January 4, 2011, Issue No 1

## เรื่อง เปลี่ยนแปลงโครงสร้างสายนำสัญญาณทองแดงทีเกลียว

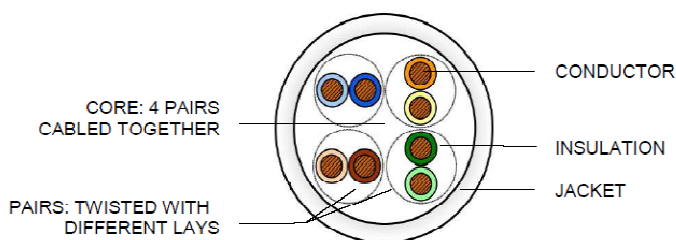
AMP NETCONNECT ขอเรียนชี้แจงการเปลี่ยนแปลงโครงสร้างของสายนำสัญญาณทองแดงทีเกลียว โดย AMP NETCONNECT จะทำการยกเลิกการใส่ Rip Cord ในโครงสร้างของสายนำสัญญาณสองรุ่น คือ

1. P/N 6-57826-2, U/UTP Cat 5e Cable, 24AWG, 4PR, CMR, White
2. P/N 219413-2, F/UTP Cat 5e Cable, 24AWG, 4PR, PVC, White

ดังนั้น AMP NETCONNECT จึงได้ยกเลิกการใส่ Rip Cord ในสายนำสัญญาณทั้งสองรุ่น ซึ่งจะมีผลทันทีตั้งแต่บัดนี้เป็นต้นไป หากมีข้อสงสัย หรือต้องการข้อมูลเพิ่มเติม สามารถสอบถามเพิ่มเติมได้ที่ AMP NETCONNECT หรือตัวแทนจำหน่ายที่ได้รับการแต่งตั้งอย่างเป็นทางการของ AMP NETCONNECT
